Agrandissement du lieu d'enfouissement technique de Sainte-Sophie

Étude d'impact sur l'environnement

Réponses aux questions et commentaires du
ministère du Développement durable,
de l'Environnement et des Parcs

Avril 2008

VÉRIF.: N.G. DATE: 2008-03-20 FIGURE No.: 19.5-2

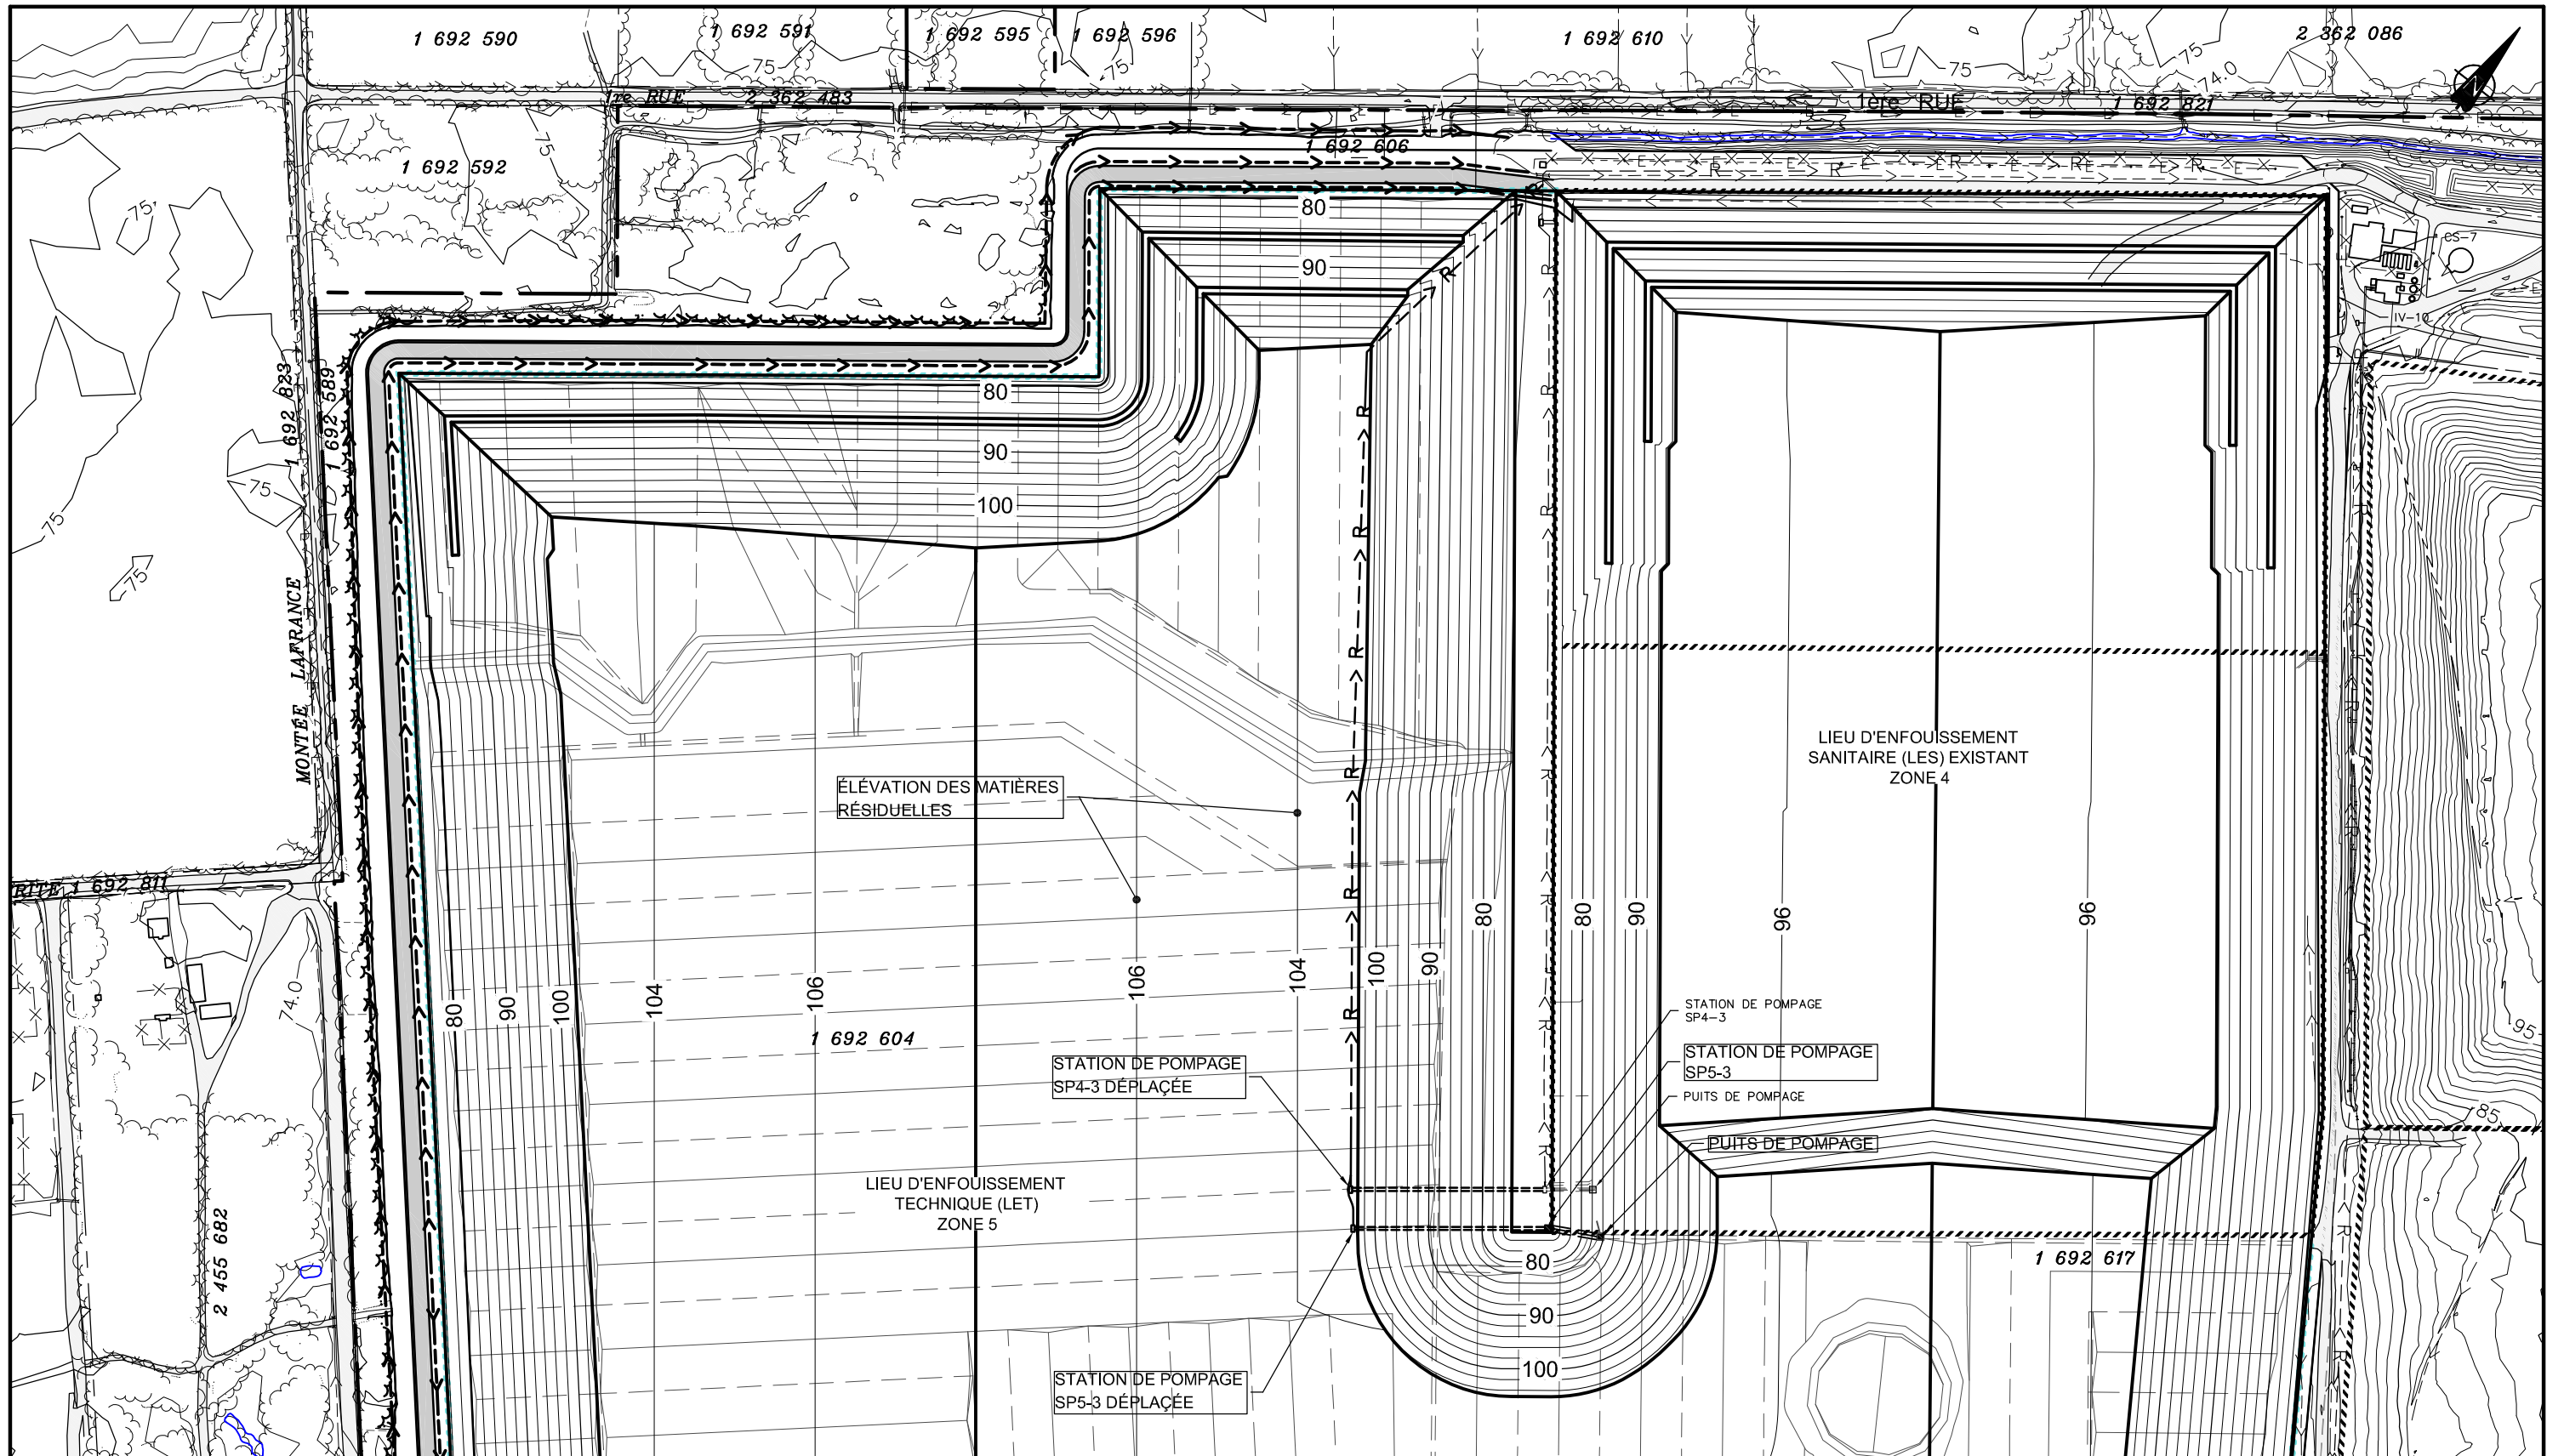
Selon la séquence proposée, l'exploitation de la dernière cellule (phase Q) aura pour effet d'ajouter des matières résiduelles à l'endroit même où est située la station de pompage SP5-3. Il en est de même pour la station existante SP4-3. La figure 4.4 du rapport provisoire indique la présence d'une conduite de refoulement dans ce secteur (le long de la section nord-sud qui sépare les zones 4 et 5). Est-ce qu'il y a d'autres installations dans ce secteur, notamment des accès de nettoyage des drains de collecte de la zone 4, des collecteurs de biogaz, etc.? Comment Waste Management entend préserver l'accès et assurer le fonctionnement et l'entretien de ces installations (stations de pompage, conduite de refoulement, accès de nettoyage, collecteurs de biogaz, etc.) si 1,8 millions de mètres cubes de matières résiduelles (phase Q) sont éliminées dans ce secteur?

Préalablement à l'exploitation de la dernière phase, soit la phase Q, les stations de pompage SP4-3 et SP5-3 seront déplacées sur la masse de matières résiduelles de la zone 5 et, tel qu'illustré sur la figure 19.5-2, les puits inclinés seront donc prolongés sur le talus est de la zone 5. La conduite de refoulement existante actuellement installée sous le chemin d'accès sera abandonnée et remplacée par une conduite de refoulement installée dans la couche de recouvrement finale partant des stations de pompage SP4-3 et SP5-3 relocalisée.

DATE:	PAR:	DES.:
DESSIN: J.C.	ÉCHELLE: 1:7500	PROJET No.: Q110679
VÉRIF.: N.G.	DATE: 2008-04-14	FIGURE No.: 19.10-1

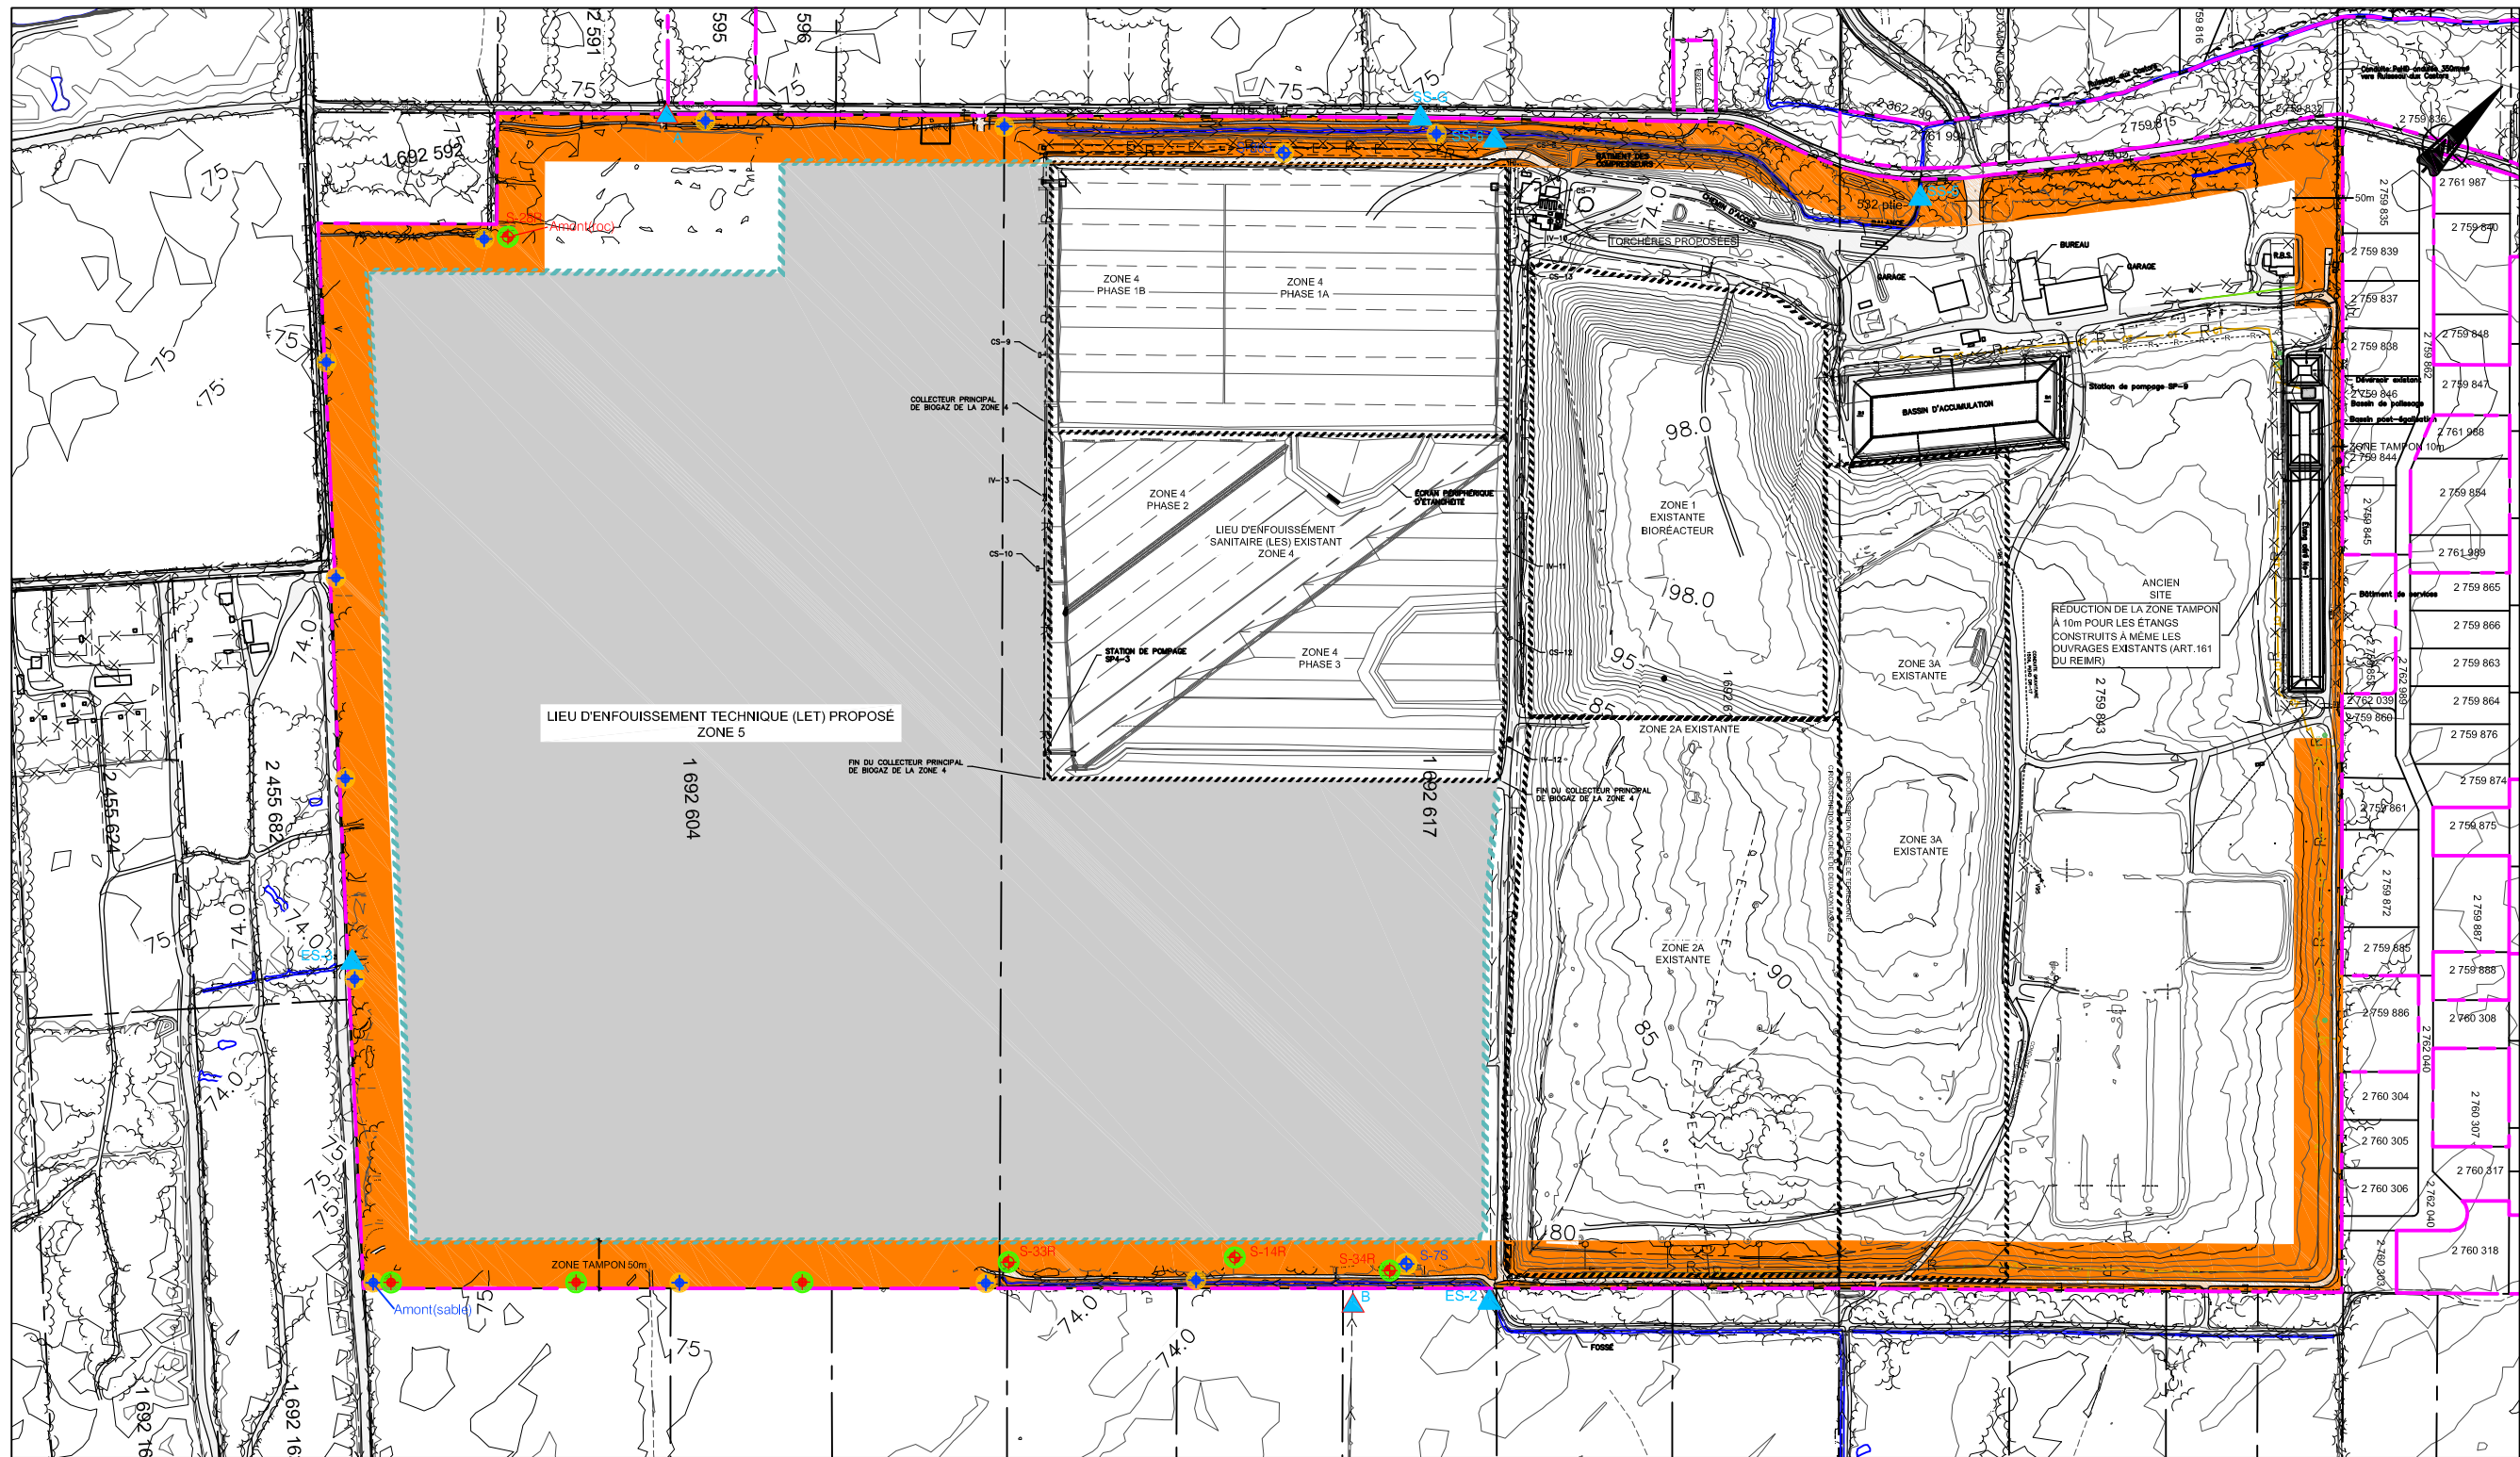
QC-19.10 Une description des différents éléments de drainage est fournie à la page 5-47 du rapport provisoire. Ces éléments doivent être numérotés ou identifiés distinctement afin qu'on puisse aisément les localiser sur la figure 5.16 ou sur une autre vue en plan. À la page 10-7 et à la figure 10.1 du même rapport ainsi qu'à la page 7-7 de l'étude technique, on précise les points d'échantillonnage pour le suivi de la qualité des eaux de surface. On observe cependant sur le plan 1 de l'étude technique plusieurs points d'entrée et de sortie d'eau de surface sur le pourtour de la zone tampon proposée. Tous les points d'entrée et de sortie actuels et prévus après l'aménagement du lieu doivent être identifiés sur un plan afin de bien identifier les endroits où des prélèvements sont requis pour le suivi de la qualité des eaux de surface. Waste Management doit préciser, parmi les points de mesure de la qualité des eaux de surface, lesquels servent à établir la qualité des eaux en amont du lieu.

figure 19.10-1, tandis que le plan 7 révision-5 joint à l'annexe 1 illustre l'emplacement des points d'échantillonnage des eaux de surface en fonction de la délimitation de la zone tampon. Ainsi, le suivi environnemental des eaux de surface sera minimalement effectué à partir de 5 points d'échantillonnage répartis de la façon suivante :
